Anlage 7.1 - 7.11 zu GD 301/22

Bebauungsplan „Blaubeurer-Tor-Tunnel und Umbau Blaubeurer-Tor-Kreisel“

Abwägung der eingegangenen Stellungnahmen im Rahmen der förmlichen Öffentlichkeitsbeteiligung und förmlichen Beteiligung der Behörden und sonstigen Träger öffentlicher Belange

Ort:	B10
	Projektnr.:	Bestandplan
	Projekt:	
	Bearbeiter:	NAT
	Datum:	23.07.2021
Maßstab:	1 : 1000

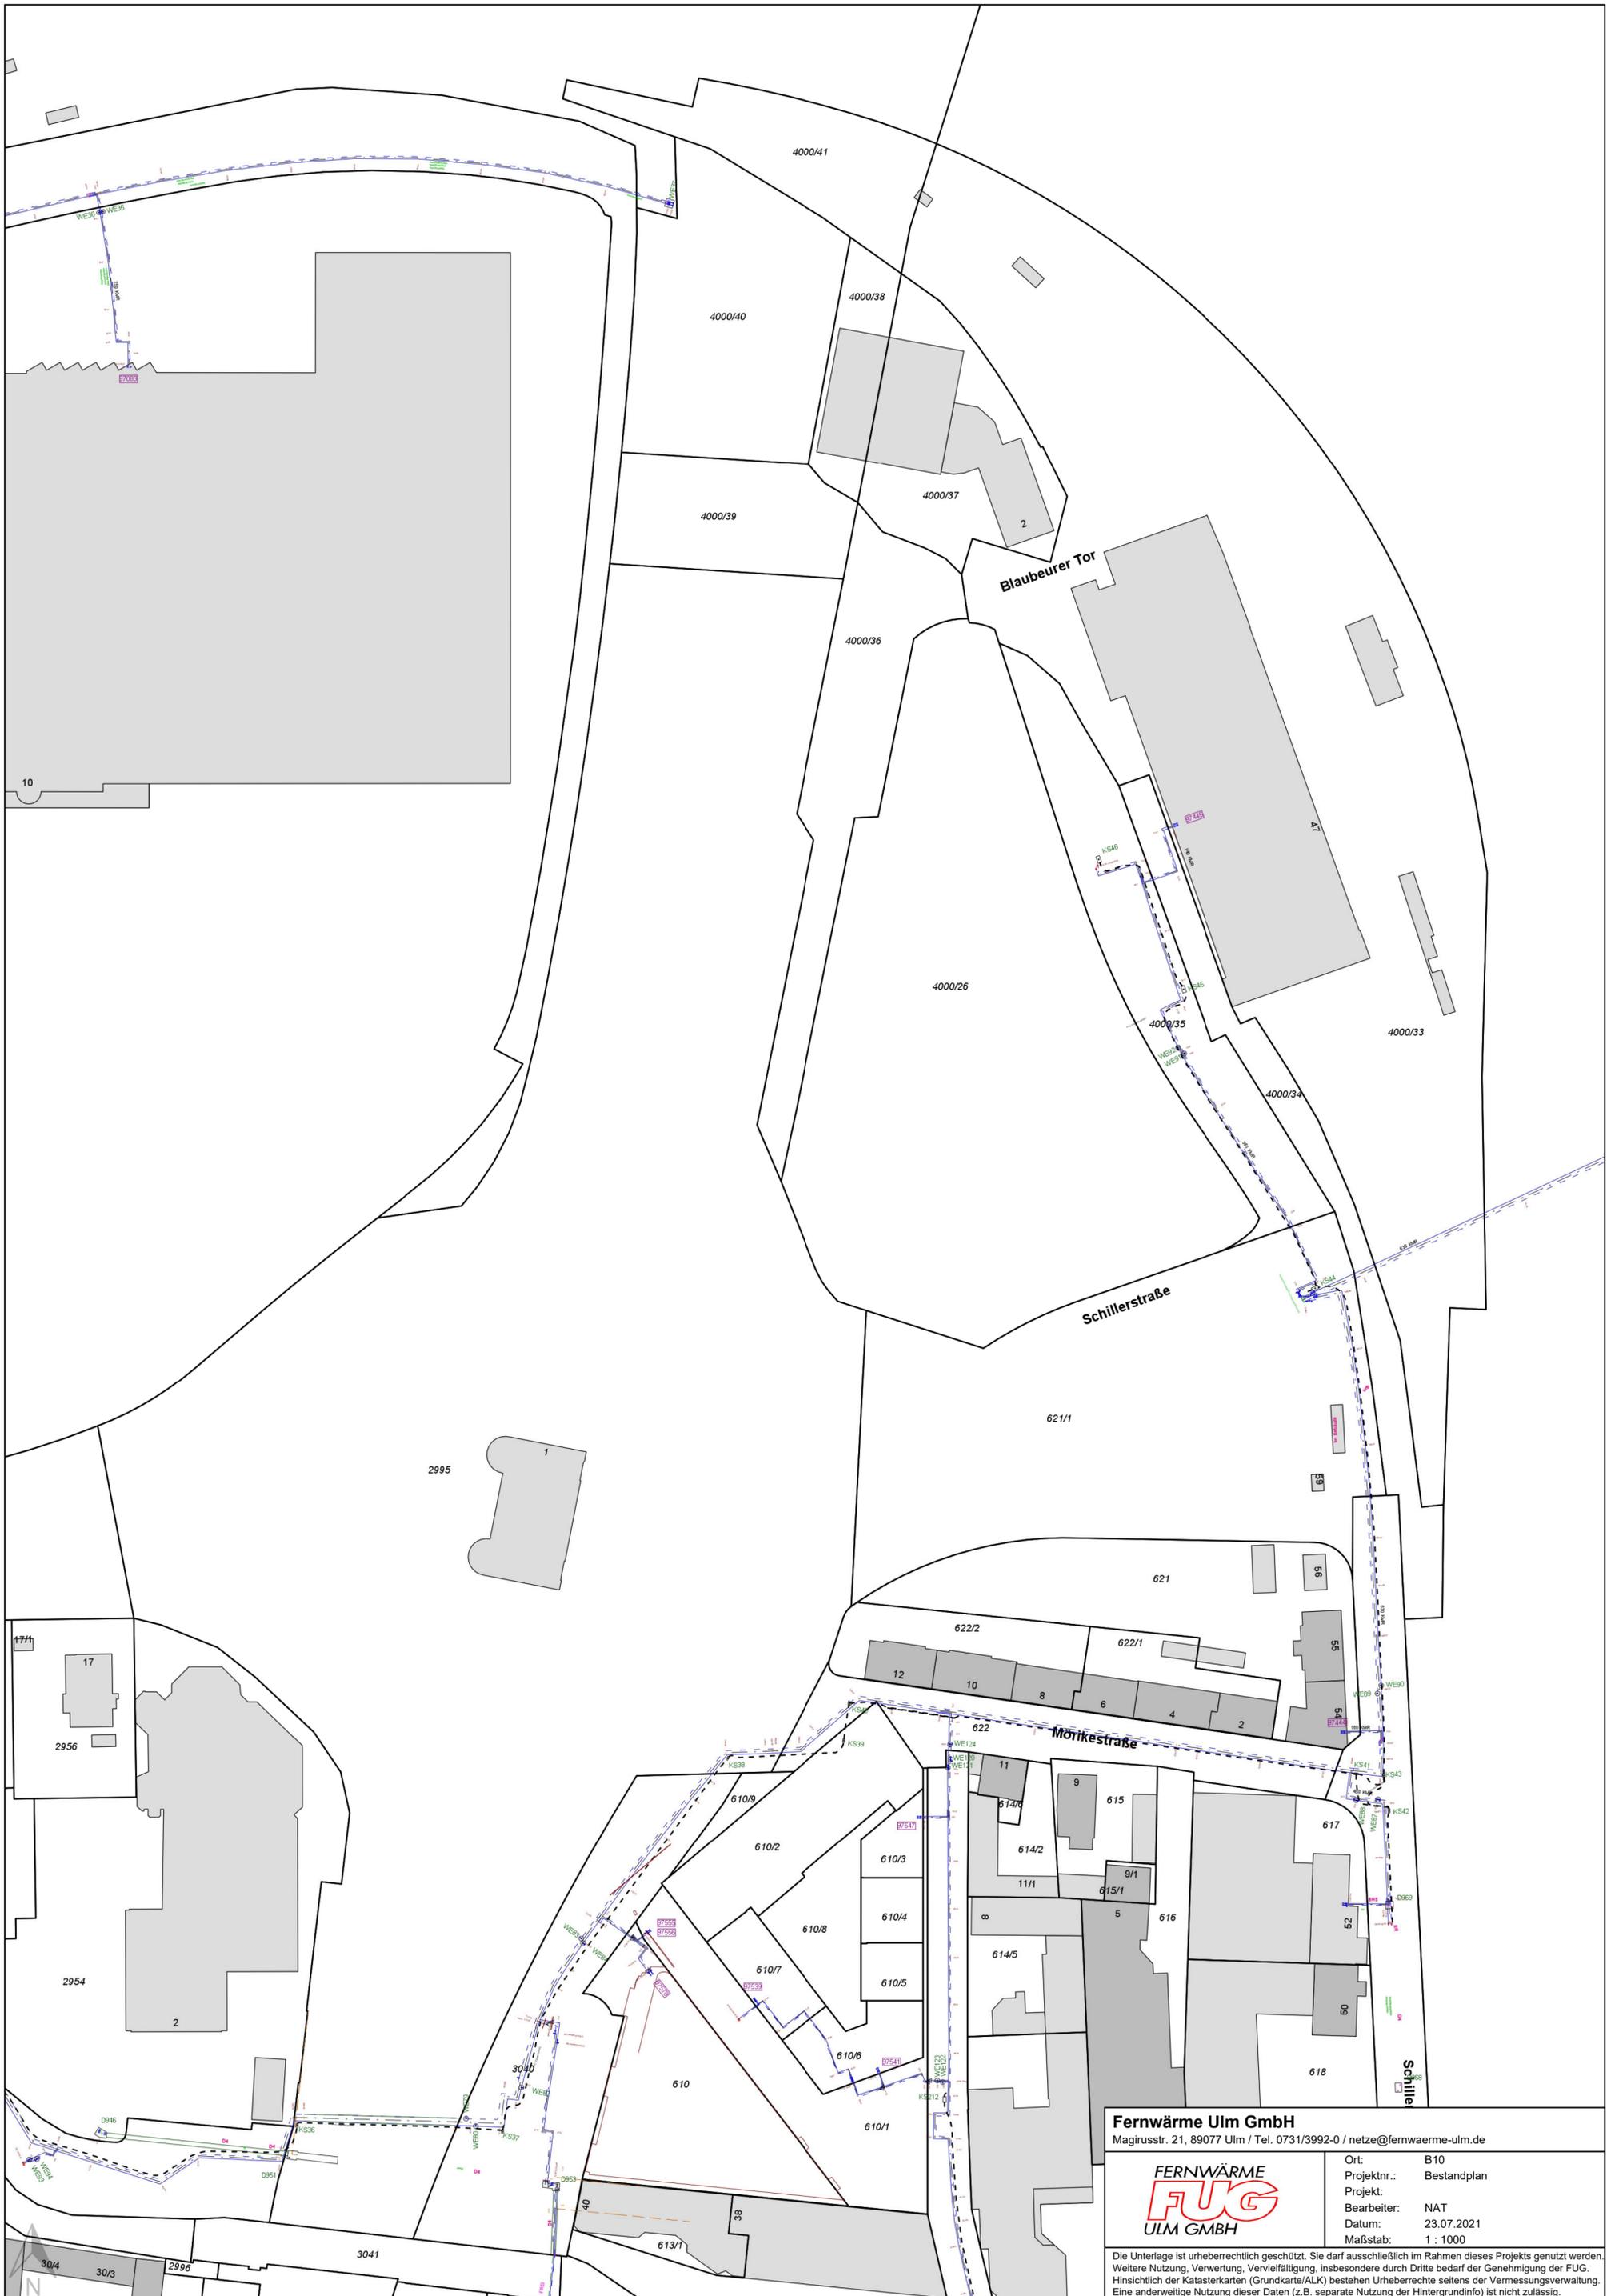
Die bestehende Fernwärmeleitung befindet sich direkt im Baufeld unter der B10. Sie kann nicht außer Betrieb genommen und auch nicht um verlegt werden!

Dies ist die Hauptversorgungsleitung mit der die komplette Innenstadt mit Heizwasser versorgt wird. Es muss gewährleistet bleiben, dass sie nicht beschädigt wird.

Wie bereits in vergangenen Abstimmungsgesprächen besprochen, muss die Mindestüberdeckung von 50 cm während der gesamten Bauzeit gewährleistet bleiben. Die weiteren Planungen in diesem Bereich müssen mit uns frühestmöglich abgestimmt werden.

Die Lage der bestehenden Fernwärmeleitungen ist im beigefügten Lageplan 1:1000 ersichtlich.

Der Stadt ist der Sachverhalt bekannt. Die enge Abstimmung zur Leitungs Koordination wird im Rahmen der weiteren Planungen stattfinden. Die Bestandsleitung wird entsprechend geschützt.
